Formular de evaluare a condițiilor de accesibilitate a clădirilor publice

Echipa de evaluare: SRL SantaRa, Monitor de accesibilitate

Categorii	Indicatori	Date colectate
Localitate, raion:	Vinogradovca (Taraclia)	
Adresa, strada, nr.:	str Komsomolskaia 4	
Instituția:	BESV 33/29 Casa de Cultura	
Tipul instituției:	Instituție culturală	
Latitudinea:	45.48625388 ,	
Longitudinea:	28.32723012

Fig. V.42a Aranjarea unei cabine WC adaptate - tip A

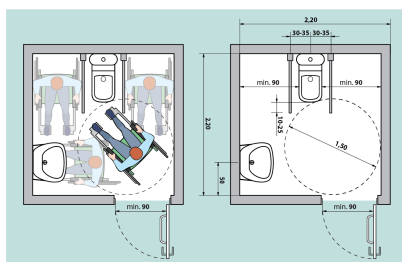
Ușa cabină WC, lățime:

70 cm
Standard: ușa trebuie să fie de minim 90 cm

Dimensiuni cabină WC:

100 cm x 100 cm
Standard: minim 160 x 180 cm

Vasul WC are bare de suport:

Nu
